Oggetto: [ID VIP 9919] Istanza per il rilascio del procedimento di Valutazione di Impatto Ambientale ai sensi dell’art. 23 del D. Lgs. 152/2006 relativa al progetto per la costruzione ed esercizio di un impianto di produzione di energia elettrica da fonte rinnovabile eolica, costituito da 20 aerogeneratori di potenza unitaria pari a 6,6 MW, per una potenza complessiva di 132 MW, da realizzarsi nei Comuni di Laterza (TA) e Castellaneta (TA), e delle relative opere di connessione alla Rete di Trasmissione Nazionale.

Riscontro alle osservazioni prot. n. 23580/2023 del Comune di Castellaneta.

Tav. f.13
Previsioni strutturali (PUG/S)
Carta dei contesti rurali
 scala 1:25.000

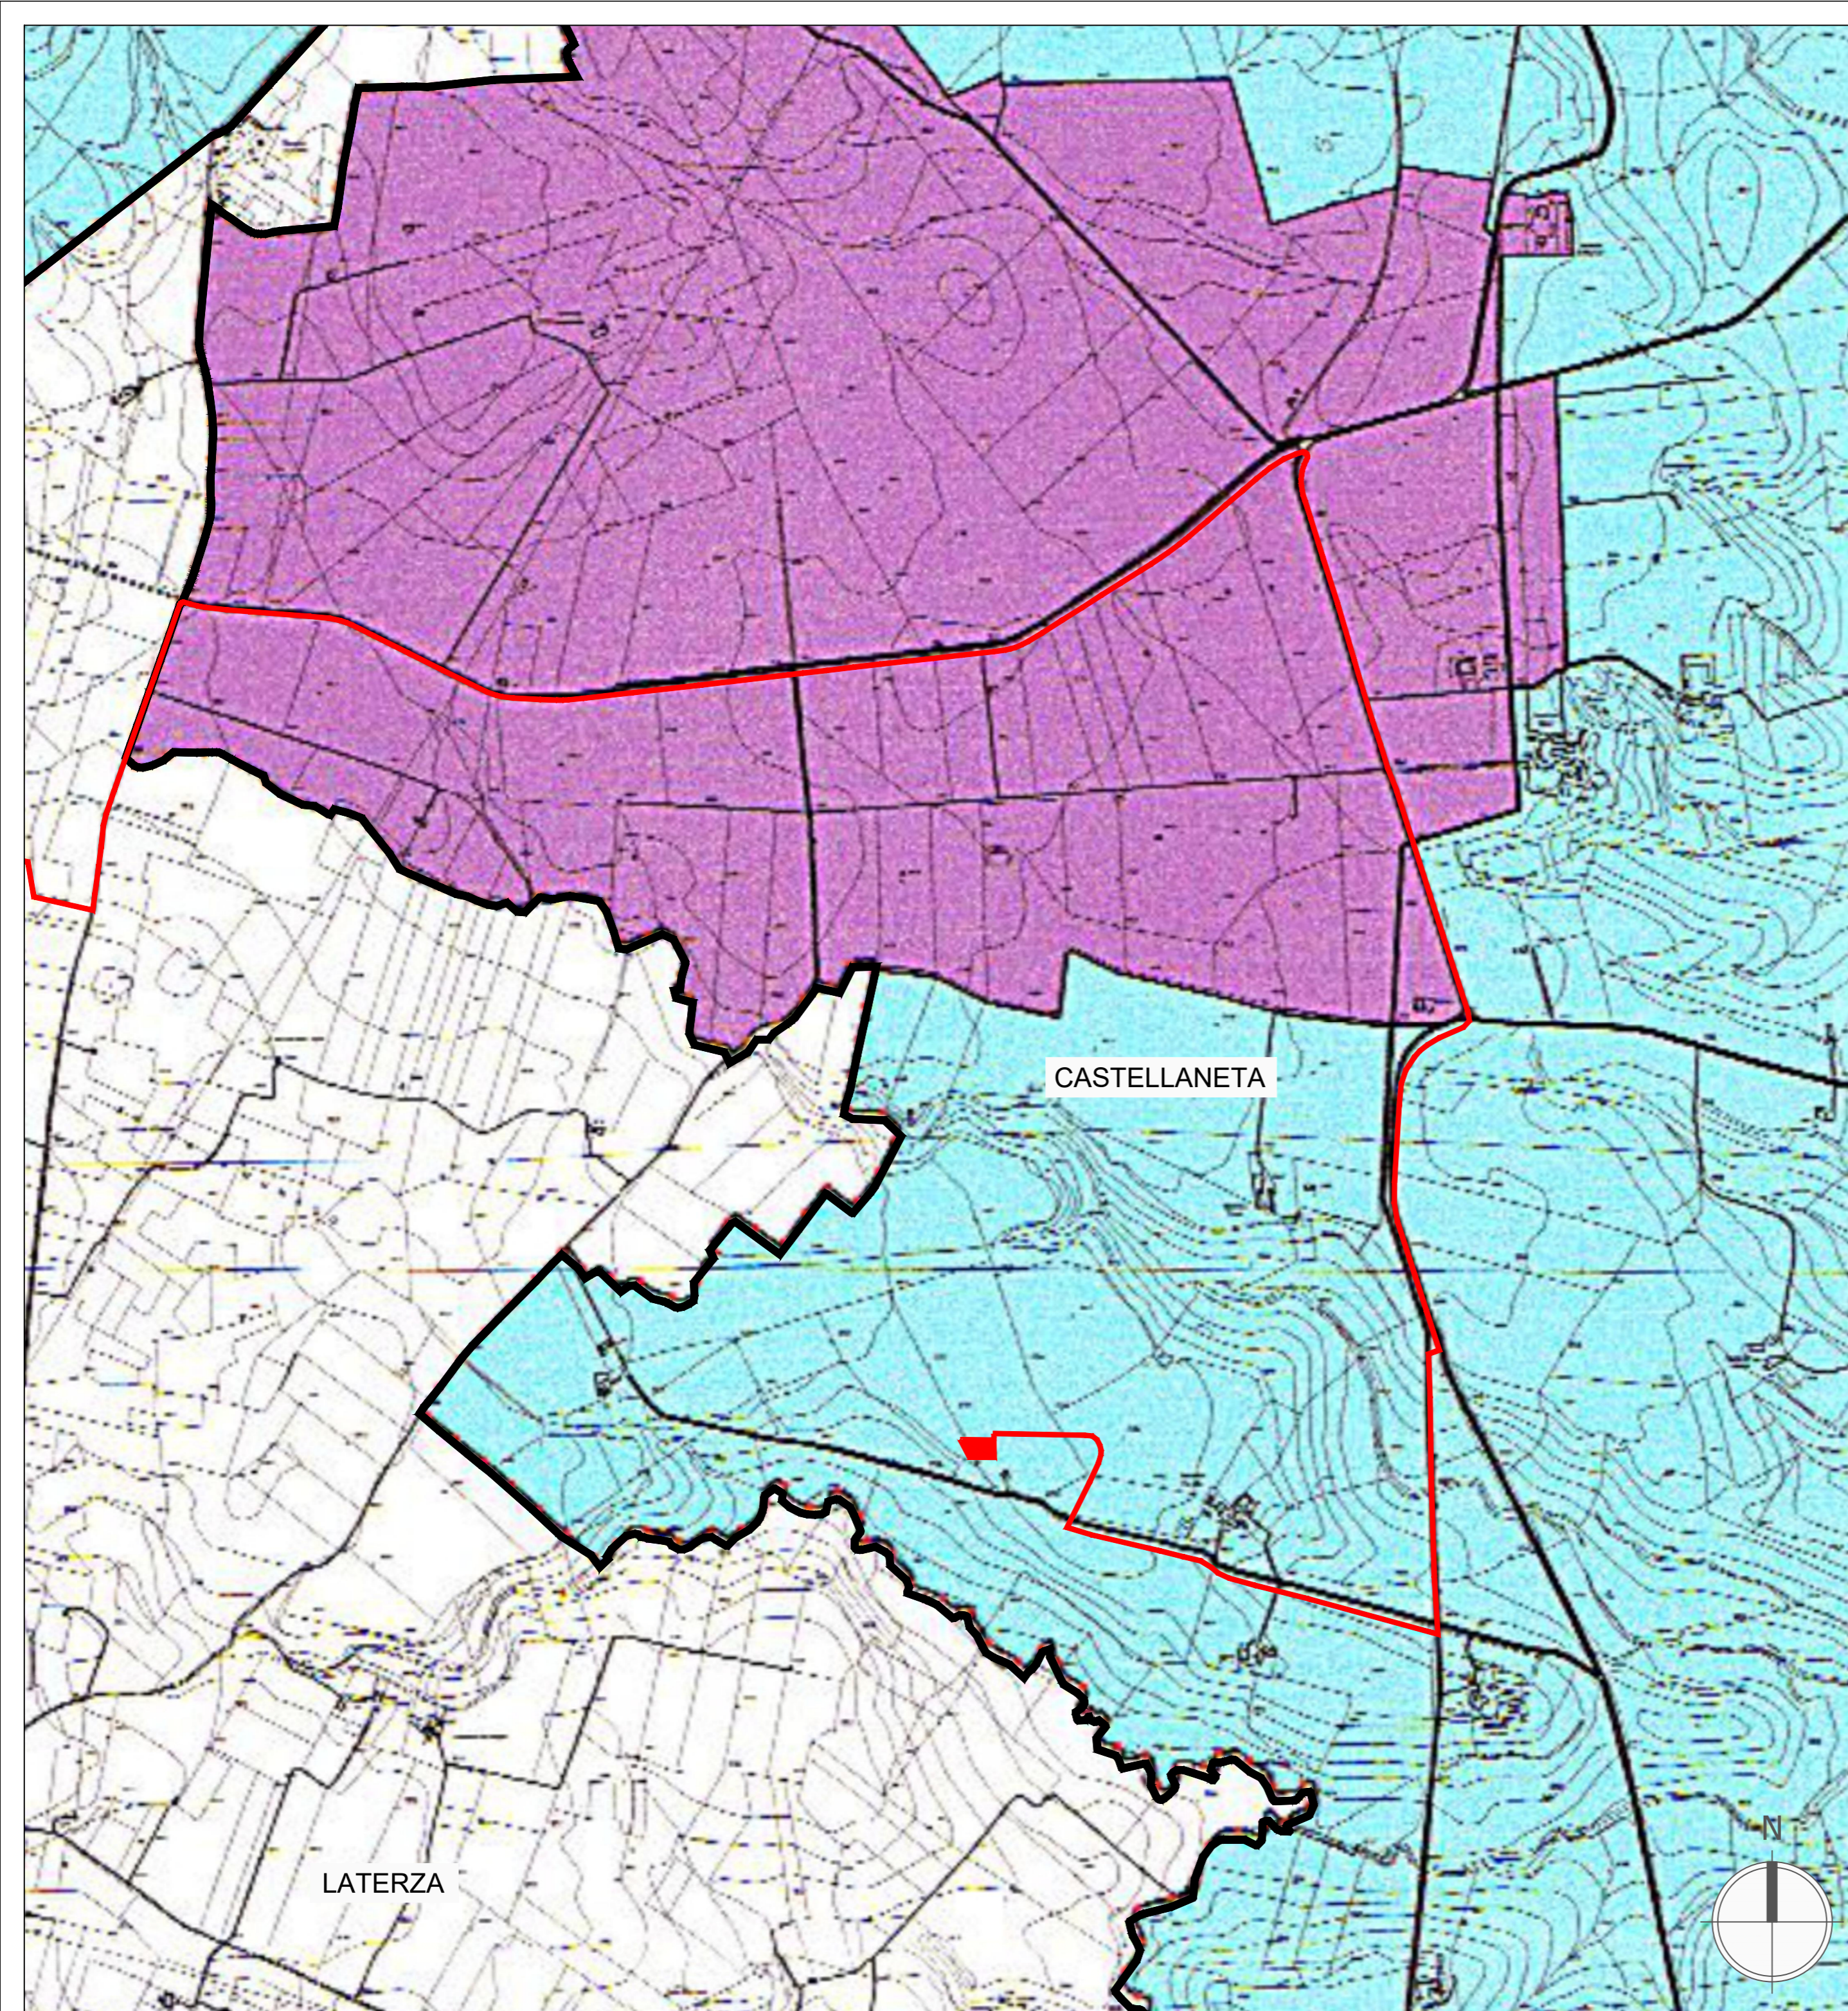
- ii. da una prima sovrapposizione dell'intervento con gli elaborati di Piano, l'area sembra essere tipizzata come contesto CRV.GC "*Contesto rurale del sistema geomorfologico complesso con valore paesaggistico*" (normato dall'art. 27.4/S delle NTA) e come contesto CRA.AG "*Contesto rurale a prevalente funzione agricola normale*";

Dalla sovrapposizione tra il Progetto e l'elaborato F.13 del PUG emergono le interferenze delle opere di connessione con i contesti rurali sopra citati (cfr. Allegato 2 – Stralcio Tavola F.13 del PUG di Castellaneta con sovrapposizione progetto).

Posto che il "Contesto rurale del sistema geomorfologico complesso con valore paesaggistico" è rappresentante aree interessate da sistemi di tutela sovraordinati, oggetto, nel caso specifico, di vincolo idrogeologico, e posto altresì che con "Contesto rurale a prevalente funzione agricola normale" si indicano "aree destinate al mantenimento e allo sviluppo dell'attività e produzione agricola", all'interno delle quali "non sono consentiti interventi in contrasto con tali finalità e che alterino il paesaggio agrario e l'equilibrio ecologico" (Art. 29.1/S NdA), si ritiene che la sussistenza delle predette interferenze non rappresenti elemento ostativo all'autorizzazione del progetto, ciò in ragione sia della ubicazione – nella quasi totalità su viabilità esistente - delle opere in previsione, che della loro tipologia, trattandosi cioè di opere di connessione equiparabili ad adeguamenti impiantistici in **aree già utilizzate per questo scopo**.

Tav. f.1
 Previsioni Strutturali (PUG/S)
Carta delle invarianti paesistico-ambientali:
 Struttura idro-geo-morfologica
 scala 1:25.000

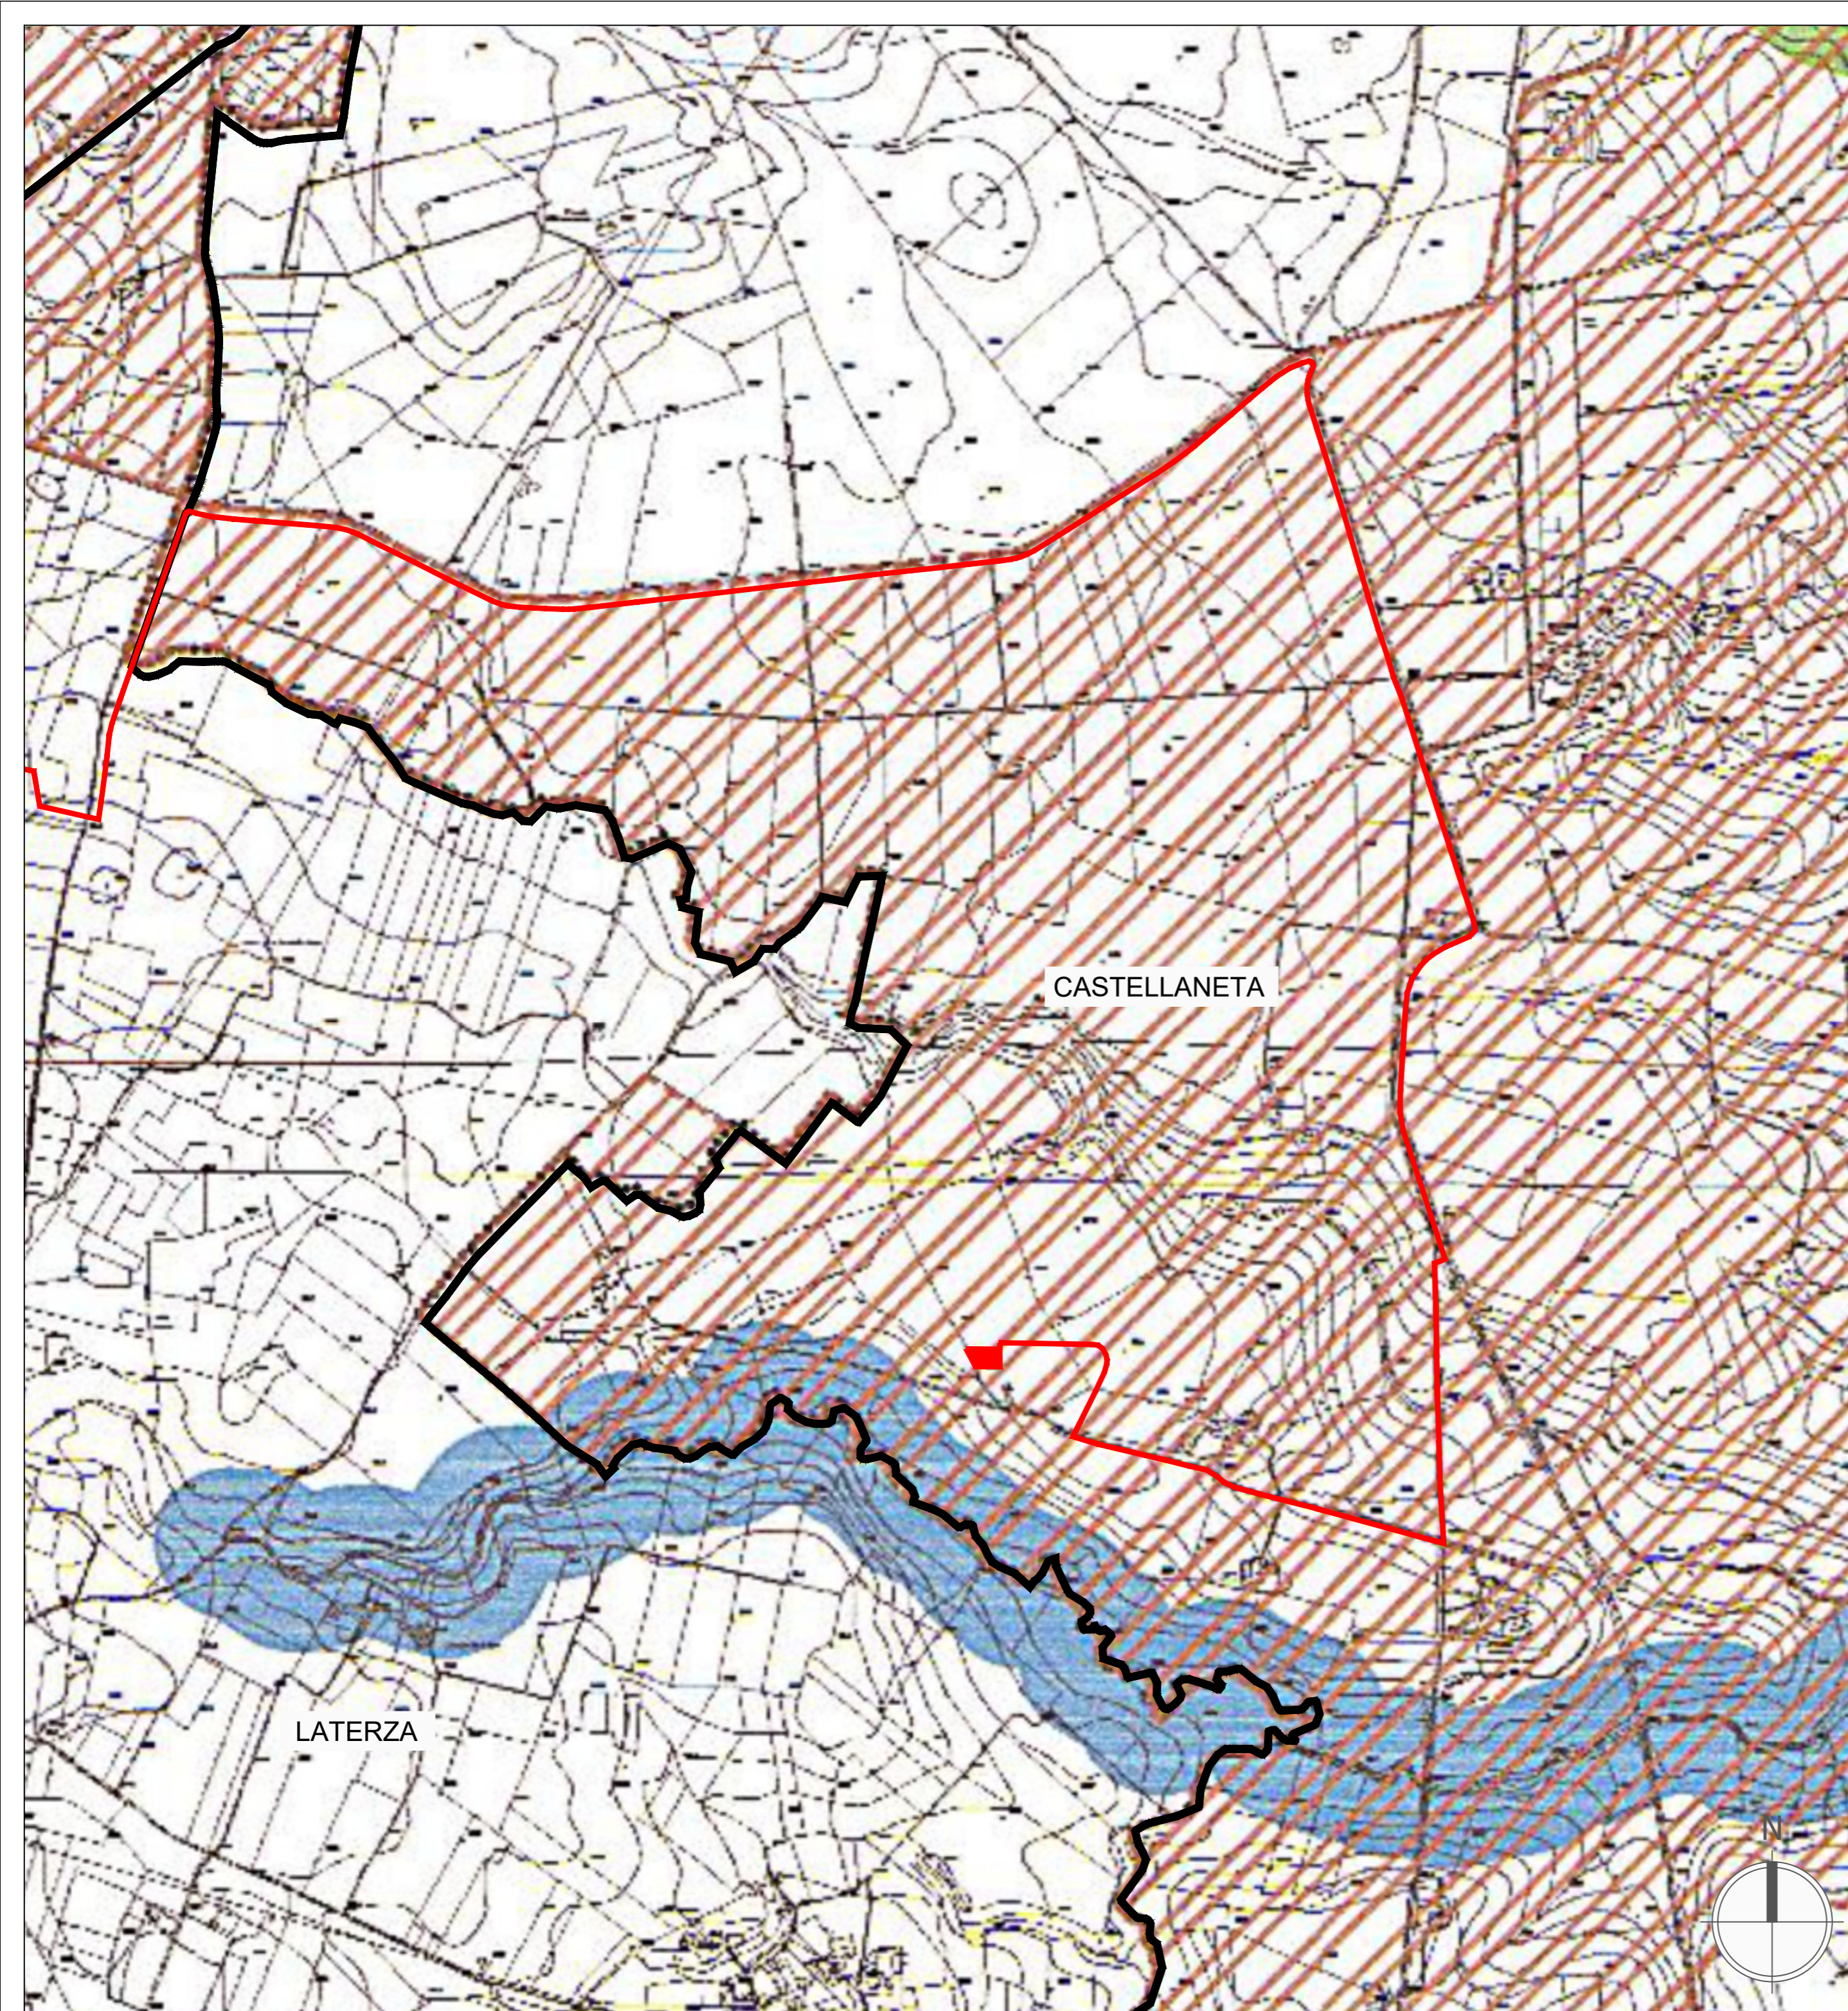
- iii. l'area è inoltre parzialmente interessata dai seguenti vincoli: SIG.uc.vi "*Aree soggette a vincolo idrogeologico*" (art. 16.6/S NTA), IS.PAI.ca "*Invariante strutturale dell'assetto idrologico: corso d'acqua*" (art. 22.1/S NTA), SEA.uc.fa "*Prati e pascoli naturali – formazioni arbustive in evoluzione naturale*" (art. 18.4/S) e SAC.UC.ar "*Area di rispetto delle componenti culturali e insediative*" (art. 20.6 NTA);da qui l'interferenza del Progetto con le previsioni del PUG e la richiesta di aggiornare la proposta alla luce delle prescrizioni previste per dette aree.

Dalla sovrapposizione tra il Progetto e l'elaborato F.1 del PUG emerge la rubricata interferenza (cfr. Allegato 3 – Stralcio Tavola F.1 del PUG di Castellaneta con sovrapposizione progetto); la stessa interferenza è stata peraltro già segnalata nel(lo) SIA (rif. elab. AM01 par. 3.8.2.1).

A tal riguardo si ribadisce che il percorso **non è delocalizzabile**, in quanto la Stazione elettrica esistente - **prevista e prescritta come recapito finale nel**

preventivo di connessione del Progetto alla Rete di Trasmissione Nazionale rilasciato da Terna S.p.A. - rientra essa stessa nel succitato vincolo, per cui l'interferenza risulta inevitabile.

Le aree sottoposte a Vincolo Idrogeologico sono aree tutelate ai sensi del R.D. 30 dicembre 1923, n. 3267, recante "*Riordinamento e riforma in materia di boschi e terreni montani*", che sottopone a vincolo per scopi idrogeologici i terreni di qualsiasi natura e destinazione che, per effetto di forme di utilizzazione contrastanti con le norme, possono con danno pubblico subire denudazioni, perdere la stabilità o turbare il regime delle acque. Il riferimento normativo per dette tipologie di aree è il Regolamento Regionale n. 9 del 11/03/2015, che disciplina procedure e attività ammissibili, non escludendo la possibilità di realizzazione delle opere in previsione.

Il Progetto, conformemente al richiamato regolamento e corredato dalle opportune indagini e approfondimenti, verrà quindi inoltrato all'Ufficio Foreste Caccia, Pesca e Biodiversità della Regione Puglia, per il previsto parere di competenza.
